**Formularul pentru prezentarea soluțiilor de rezolvare
a problemelor semnalate de publicul interesat
pentru proiectul de investiții privind „Creșterea ponderii producției de energie electrică din surse regenerabile
prin finalizarea lucrărilor și asigurarea monitorizării permanente a impactului asupra mediului la AHE a râului
Olt pe sectorul Cornetu Avrig”,**

Titularul proiectului prezintă soluții de rezolvare a problemelor semnalate de public, folosind formularul prezentat mai jos.

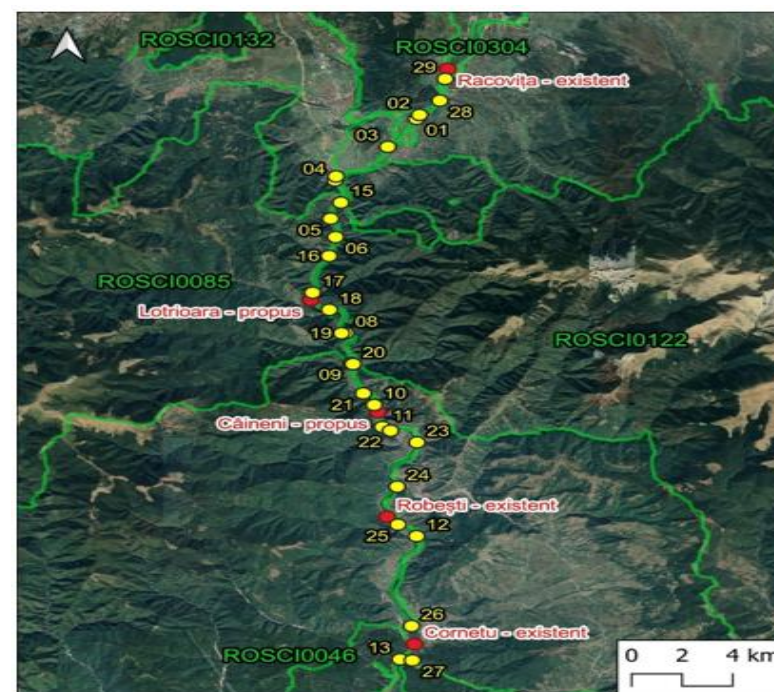
ecosistemului lotic. În acest caz particular este și mai grav, pentru că ecosistemul lotic a fost deja distrus în amonte și aval, ilegal, după ce România aderase la Uniunea Europeană și își asumase implicit respectarea Directivei Cadru privind Apa, centrată pe principiul non-deteriorării corpurilor de apă.	peștilor, se poate produce energie în același timp cu asigurarea continuității râului și conservarea biodiversității. Treptele de cădere Căineni, Lotrioara fac parte din schema de amenajare aferentă amenajării Hidroenergetice Olt Defileu, sectorul Avrig- Cornetu schema incluzând cinci trepte de cădere în amenajările Racovița, Lotrioara, Căineni, Robești și Cornetu amplasate pe o lungime de cca 55 km din cursul râului Olt. Legătura între treptele de cădere este asigurată prin biefuri conjugate care asigură interacțiunea hidraulică, cu lungimi variabile, în cazul biefului Lotrioara Cornetu acesta fiind de 12 km. Conjugarea între biefuri se va realiza prin intermediul unor canale de fugă, care au dublul rol de tranzitare a debitelor uzinate și a debitelor de viitură. Nu trebuie ignorat faptul că lacurile de acumulare ale SPEEH HIDROELECTRICA SA au devenit habitate lacustre preferate de speciile de păsări comunitare pentru hrănire, reproducere și cuibărire, fapt ce a determinat declararea acestora ca arii speciale de protecție avifaunistică.

13		7	Proiectul AHE Cornetu - Avrig, aprobat prin Decretul Consiliului de Stat nr. 24/1989, cuprinde barajele Cornetu, Robești, Căineni, Lotrioara și Racovița. El este deja în ilegalitate, pentru că barajele Robești și Racovița au fost finalizate ilegal, după desemnarea sitului Natura 2000 „Oltul Mijlociu - Cibin – Hârtibaciu”, fără evaluare adecvată. Ele deja afectează grav integritatea	Amenajarea Cornetu a fost pusă în funcțiune în 2002, deci înainte de a se institui rețeaua de arii naturale protejate NATURA 2000. Ariile naturale protejate din rețeaua NATURA 2000 au fost instituite în anul 2007 fără a se ține cont de faptul că parametrii centralelor de pe sectorul Cornetu - Avrig al râului Olt au fost determinați și aprobați înainte de 1989,

acestui sit, sit delimitat ca să protejeze îndeosebi habitate lotice, habitate ale celor 9 specii de pești reofile pentru care a fost desemnat situl, plus pentru *Unio crassus*. Prin urmare, cele două baraje deja finalizate reprezintă daune de mediu și, în baza OUG nr. 68/2007, ar trebui dezafectate. Construirea a două noi baraje, care să continue devastarea ariei protejate, nici nu poate intra în discuție.

iar lucrările de construire la centralele Robești, Căineni și Racovița erau demarate.

În ceea ce privește speciile de pești prezente în râul Olt pe sectorul defileu, pe parcursul ieșirilor în teren cu ocazia elaborării studiului de evaluare adecvată au fost identificate 30 de specii de pești (comunitari și specii indigene) în 29 de stații de inventariere amplasate ca în figura de mai jos:

Din speciile de pești identificate 7 sunt de interes comunitar: <i>Barbus petenyi</i>, <i>Rhodeus amarus</i>, <i>Romanogobio kesslerii</i>, <i>Romanogobio vladykovi</i>, <i>Romanogobio uranoscopus</i>, <i>Sabanejewia balcanica</i> și <i>Aspius aspius</i>. S-a considerat că este foarte important de a repeta inventarierea la nivelul anumitor stații de inventariere de interes major pentru acest proiect. <u>Barbus petenyi - moioagă, mreață vânătă</u> A fost prezentă la nivelul a 24 de stații de inventariere din 29 efectuate. <u>Rhodeus amarus – boartă</u> Specia a fost identificată la nivelul a 7 stații pe râul Olt, în aval de CHE Racovița și imediat în aval de investițiile propuse CHE Lotrioara și CHE Căineni. Preferă apele stătătoare, deci evită secțiunile lotice. Habitatele lentice sunt adecvate speciei. <u>Romanogobio kesslerii – petroc</u> Specia a fost prezentă la o singură stație de inventariere în aval de CHE Lotrioara. Cursurile lotice sunt adecvate speciei. <u>Romanogobio vladykovi - porcușor de șes</u> Specia preferă apa cu curent mai slab și adânc. A fost identificată la nivelul a 5 stații (7 cu repetări): în aval de CHE Racovița (03.2, 03.3, 29) și între investițiile propuse CHE Lotrioara și CHE Căineni (07, 09, 09.2, 10.02). <u>Romanogobio uranoscopus - porcușor de vad</u> A fost identificată în aval de CHE Racovița.

<u>Sabanejewia balcanica – câră, fătă</u> Specia a fost prezentă la stația nr. 03, în aval de CHE Racovița și 09, între investiția propusă CHE Lotrioara și CHE Câineni. <u>Aspius aspius - avat</u> Specia preferă atât râurile mari cât și apele stătătoare, așa că cel mai probabil prezența barajelor existente nu are un impact mare asupra speciei și barajele propuse nu vor avea la fel, impact mare asupra ei. Specia a fost identificată în aval de CHE Racovița, în amonte de CHE Câineni (propus) și aval de CHE Robești, la nivelul a 5 stații. Punerea în practică a soluțiilor propuse pentru asigurarea conectivității longitudinale la nivelul CHE Lotrioara, respectiv CHE Câineni este esențială. Concluzie: toate speciile de pești de importanță comunitară prezente în aria naturală protejată ROSCI0132 Oltul Mijlociu – Cibin – Hârțibaciu, conform planului de management, sunt prezente și în aval de fragmentările existente, realizate fără scări de pești, ceea ce înseamnă că acestea nu reprezintă daune de mediu și nu ar trebui dezafectate în baza OUG nr. 68/2007.
